**Kampfmittelbeseitigung:
Bauvorhaben Dortmund, B-Plan Scha 150
Ihr Antrag auf Luftbildauswertung vom 01.09.2021**

Stellungnahme 32/1-1 Kampfmittelbeseitigung zum Verwaltungsinternen Beteiligungsverfahren zur Bauleitplanung; 92. Änderung des Flächennutzungsplans – Heizkraftwerk Derne - und Aufstellung des vorhabenbezogenen Bebauungsplanes Scha 150 - VEP Heizkraftwerk Derne -, zugleich teilweise Änderung des Bebauungsplanes Scha 130/2 - Gneisenau-Ost/Südteil -

92. Änderung des Flächennutzungsplans – Heizkraftwerk Derne – und
Aufstellung des vorhabenbezogenen Bebauungsplanes Scha 150 – VEP
Heizkraftwerk Derne –, zugleich teilweise Änderung des Bebauungsplanes Scha
130/2 – Gneisenau-Ost/Südteil –
hier: Verwaltungsinternes Beteiligungsverfahren

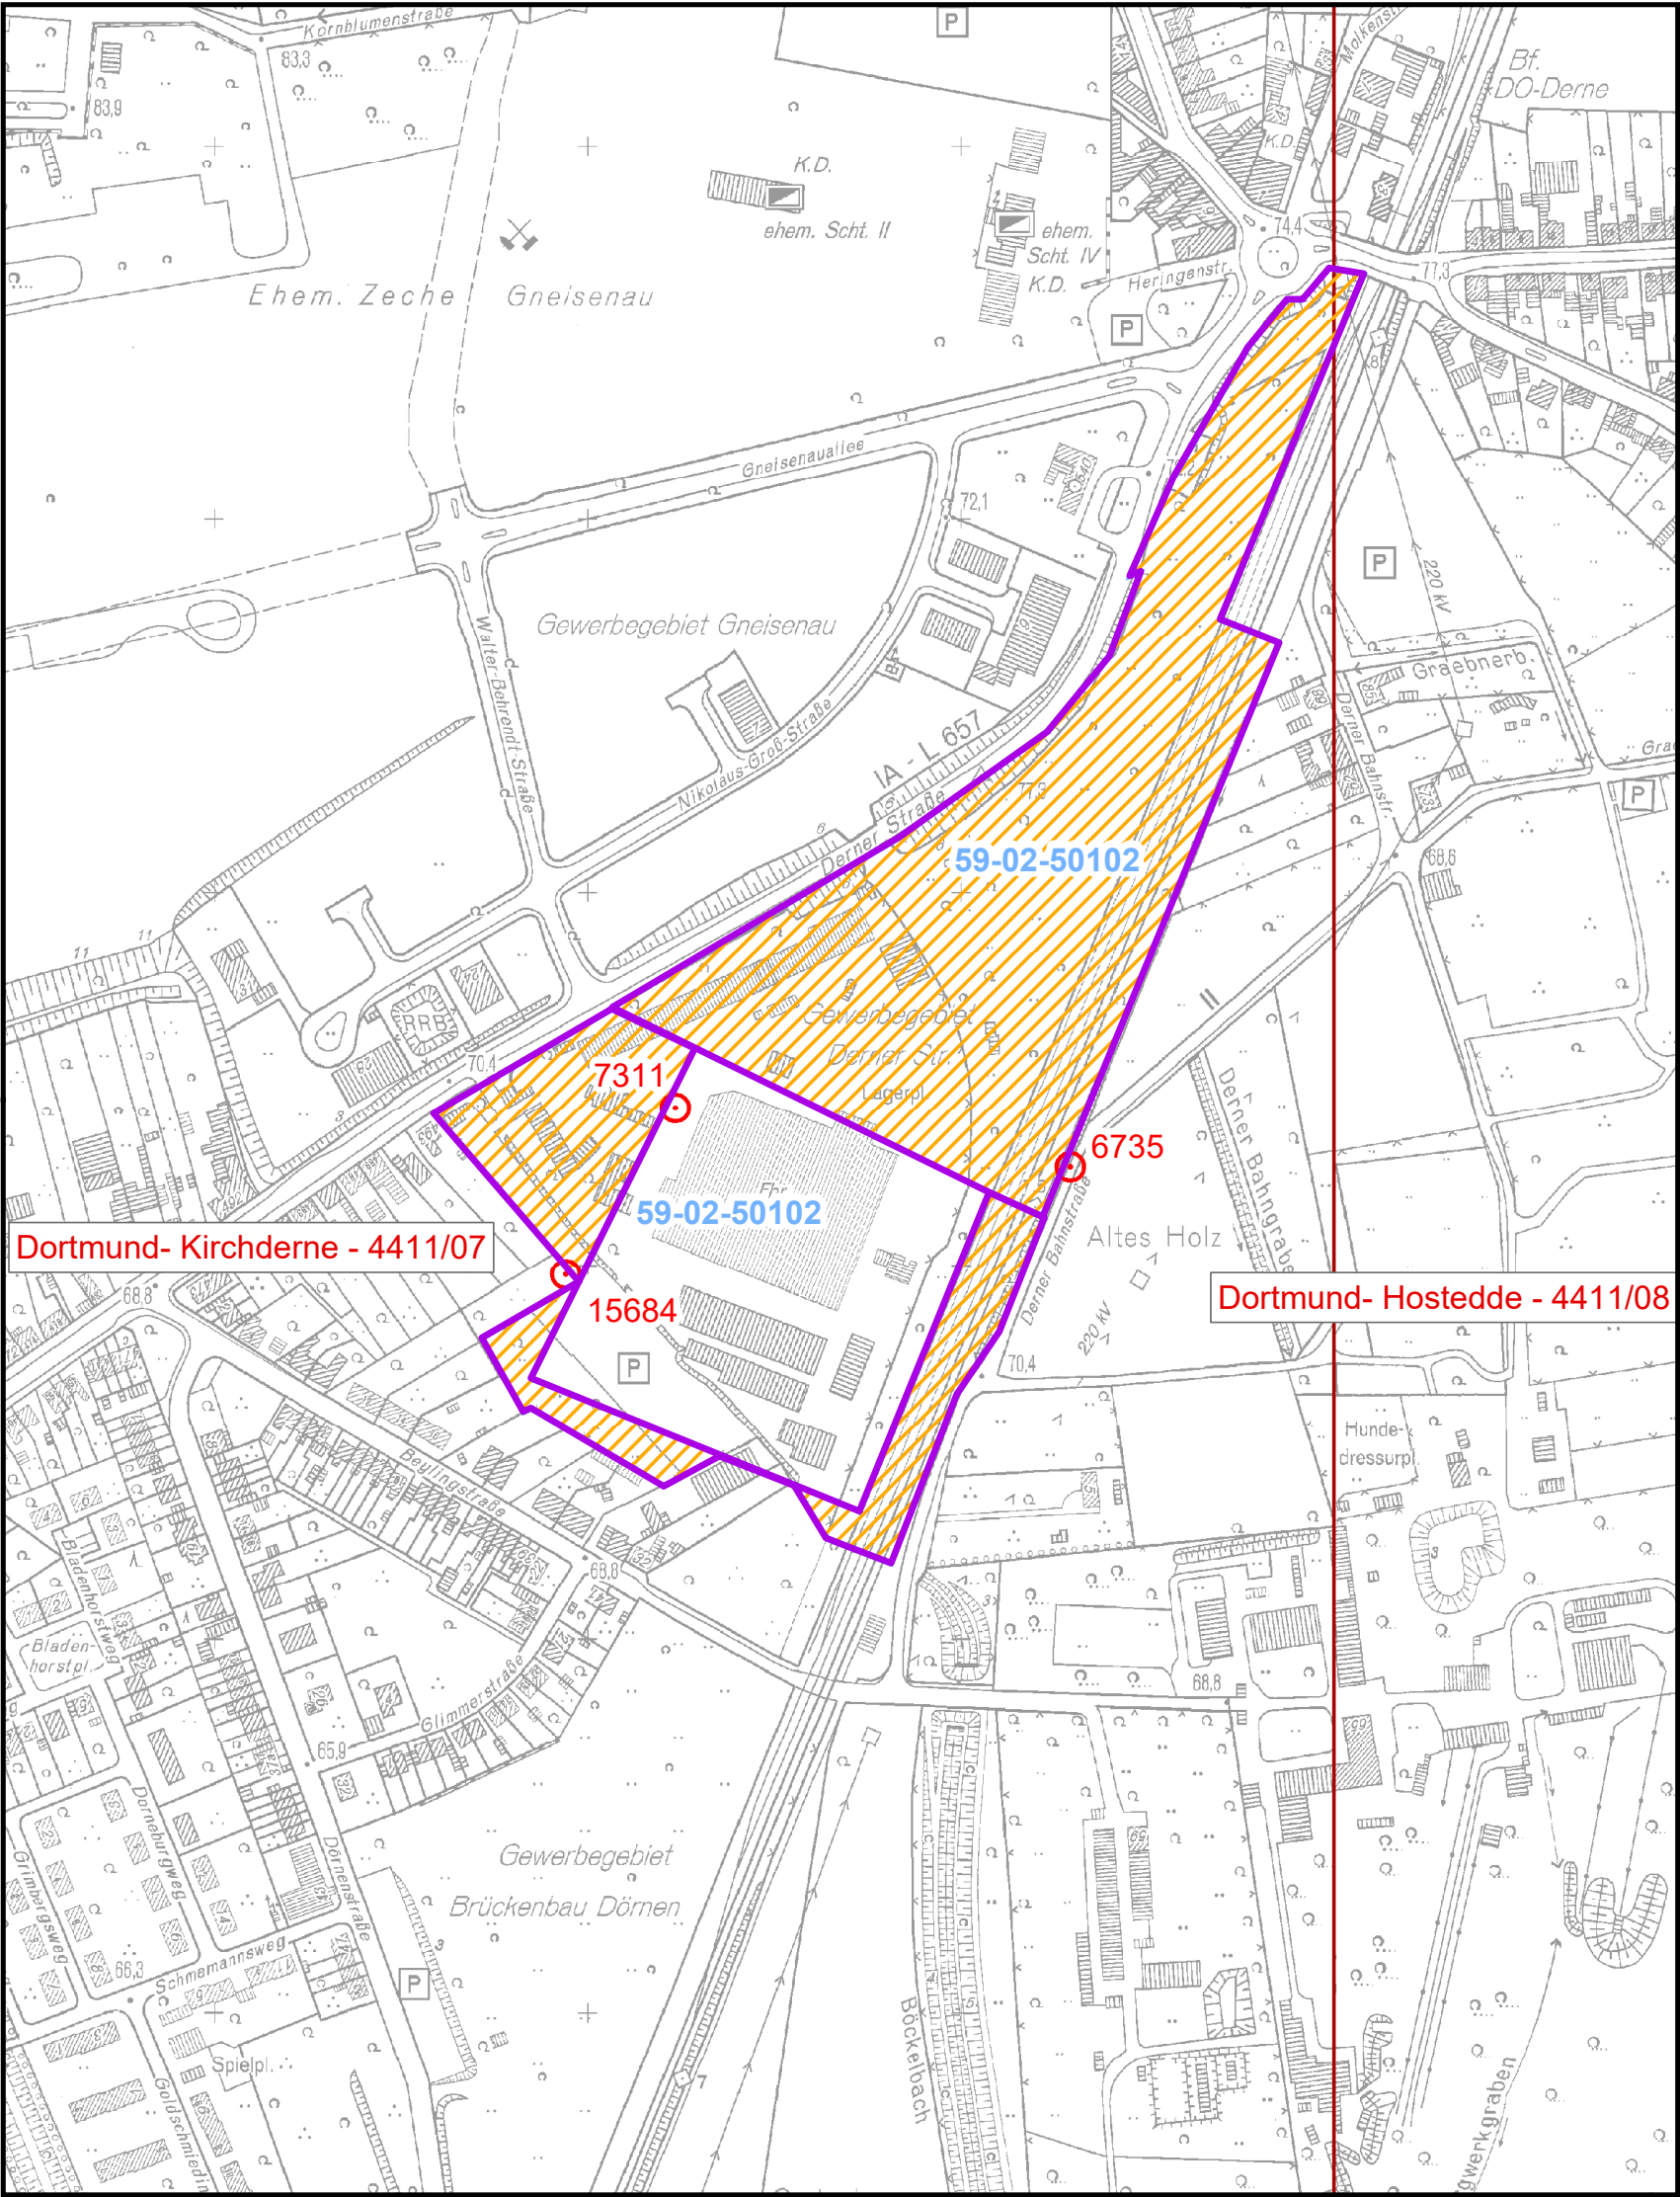
Allgemeines:

Ist bei der Durchführung der Bauvorhaben der Erdaushub außer-
gewöhnlich verfährt oder werden verdächtige Gegenstände beobachtet,
sind die Arbeiten sofort einzustellen und es ist unverzüglich der Kampf-
mittelbeseitigungsdienst Westfalen-Lippe durch die örtliche Ordnungs-
behörde oder Polizei zu verständigen.

Stellungnahme aus Sicht der Überflutungsvorsorge 70/3-2:

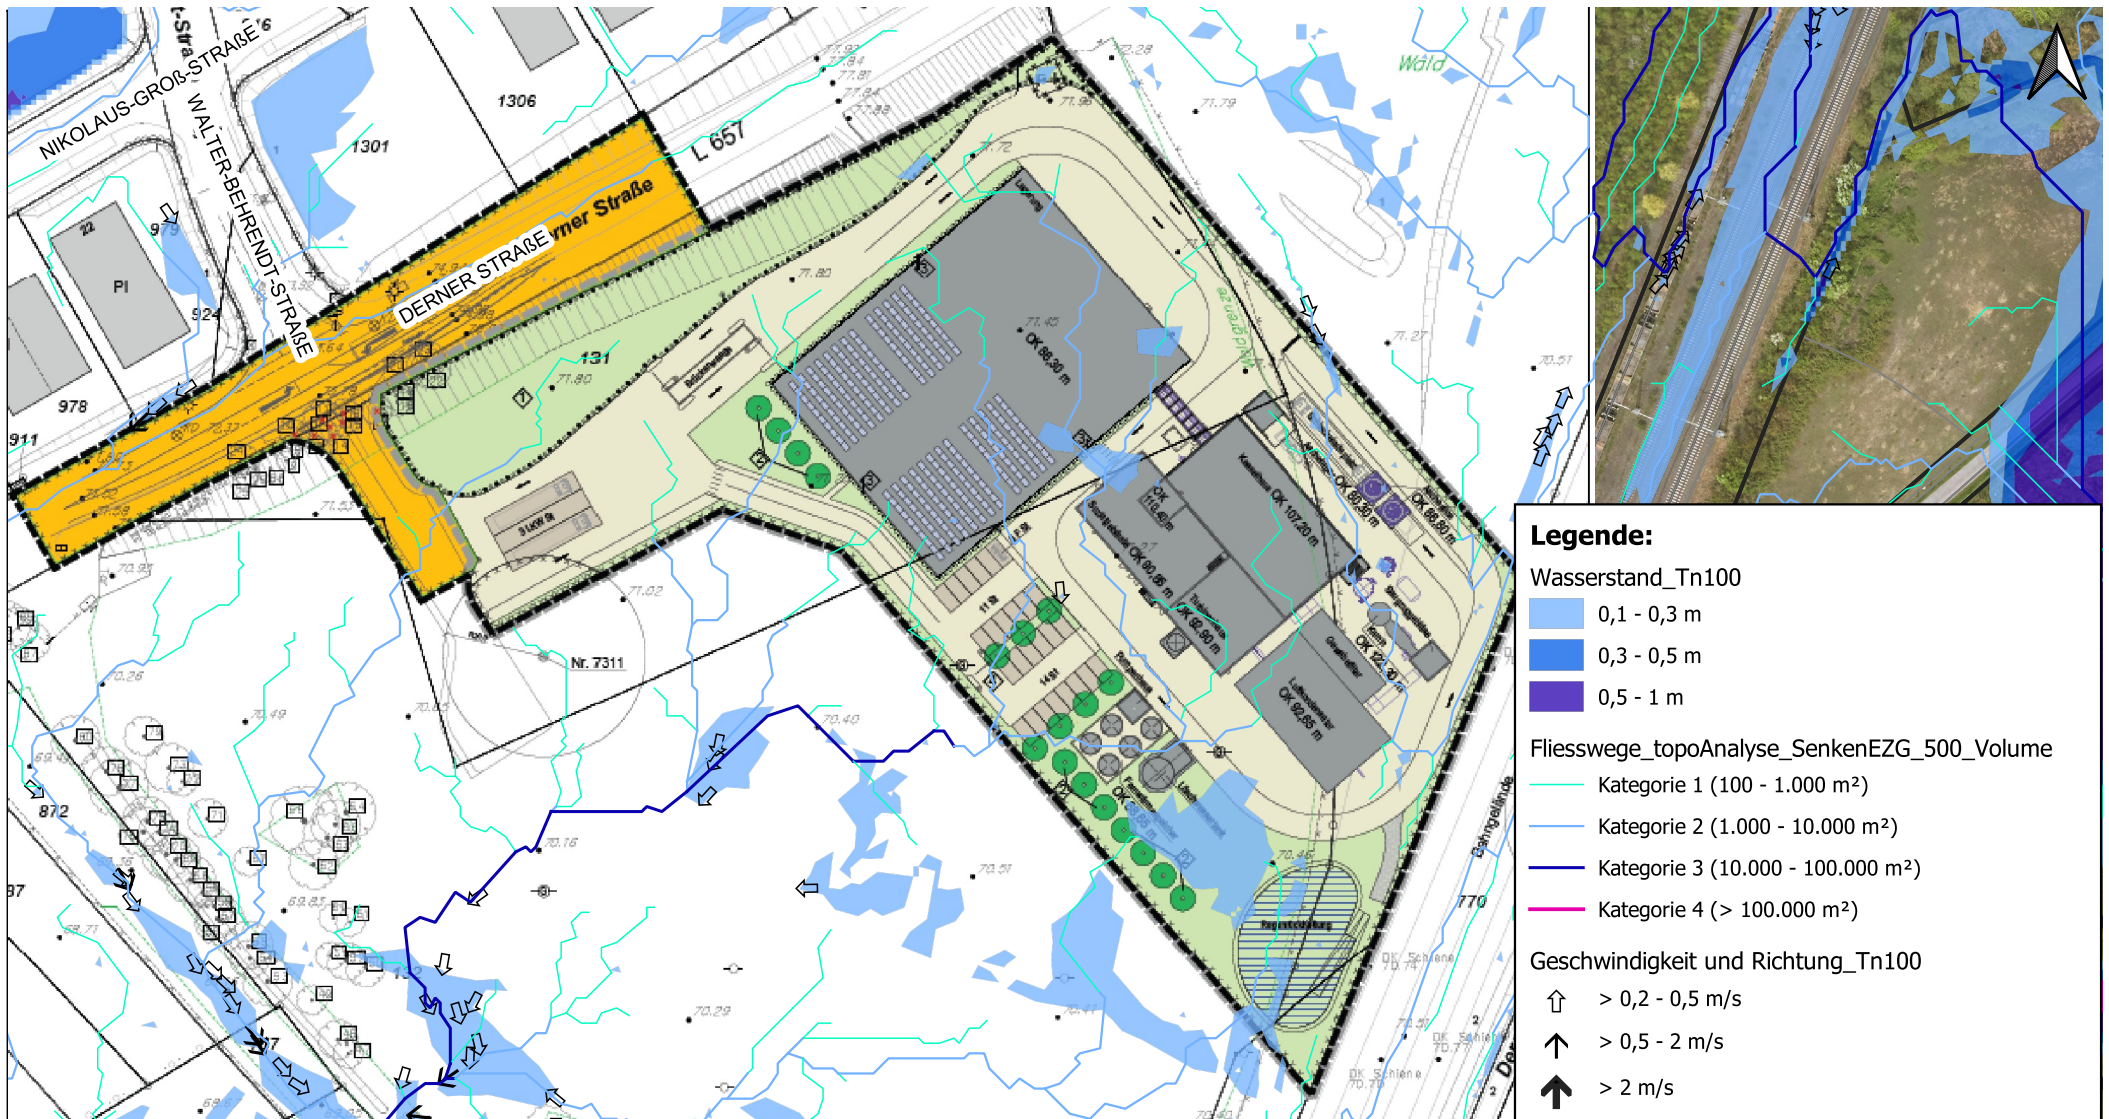
Aus Sicht der Überflutungsvorsorge bestehen keine Bedenken gegen die 92.Änderung des FNP sowie die Aufstellung des vorhabenbezogenen Bebauungsplanes Scha 150 – VEP Heizkraftwerk Derne.

Die Überlagerung des Planbereichs zeigt geringfügige Überflutungsbereiche, die durch Geländeanpassungen bei der Umsetzung des Plans beseitigt werden können. (siehe Überlagerungskarte als Anlage)
